Tilbakemelding etter internhøring - plan 2137 - Tveit, Sevland

Vi viser til mottatt planforslag datert 05.05.23, innsendt for 1.gangsbehandling i kommunen.

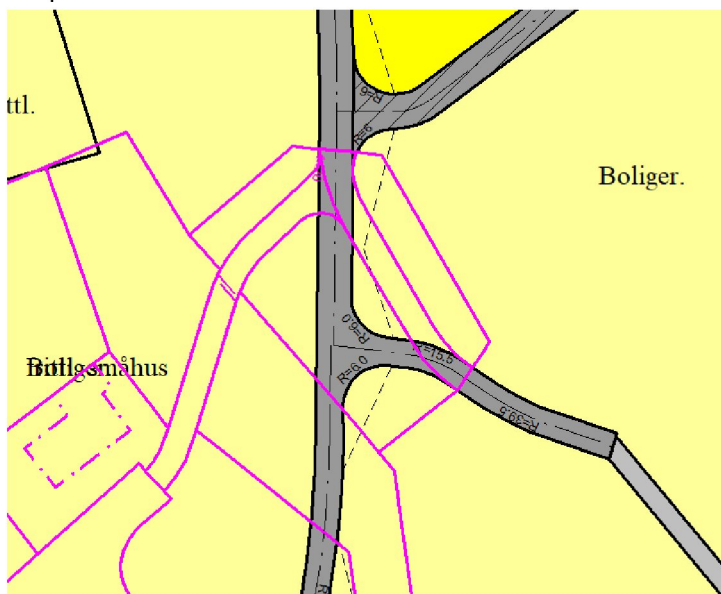
Eksisterende grøntdrag er planlagt tilrettelagt for snuhammer, bebyggelse og lekeplass. Dette vil endre området karakter, slik at løens kontekst forsvinner. Planforslaget bør bevare mest mulig av grøntdraget som et friområde og leke- og uteoppholdsareal.

Figur 1: Gjeldende reguleringsplan med planforslag vist med rosa streker over.

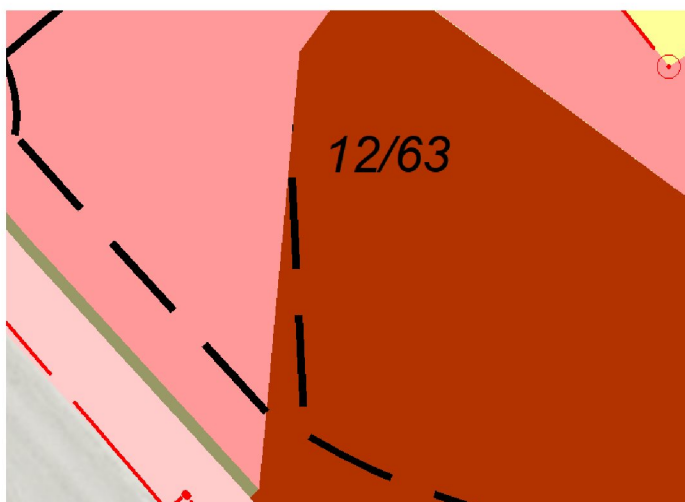
- Etter samtale med samferdsel – kan fortau utgå langs KV1, men at alternativ gangveg som vises på utomhusplanen (gjennom FRI1 og BB1), må sikres i plankart/bestemmelser.
- Det bør ikke reguleres felles friområder, bør heller bruke «annen eierform». I dag er friområde i vest regulert til offentlig friområde. Se informasjon under planbeskrivelse.
- TV1 må reguleres 5 meter bred iht. norm (3 meter opparbeidet og 1 meter grøft på hver side). Denne må reguleres offentlig, da det vil være en del av skolevegen.
- Bom er vist midt på TV1. Dette må endres til å reguleres bom i begge ender av turvegen.
- Regulert snuhammer i øst forsvinner. Når KV3 reguleres inn vil det være 60-70 meter fra snuhammer/kryss, til enden av den offentlige vegen. Ingen kommunale veger skal ha lenger avstand til snuplass enn 30 meter iht. norm.
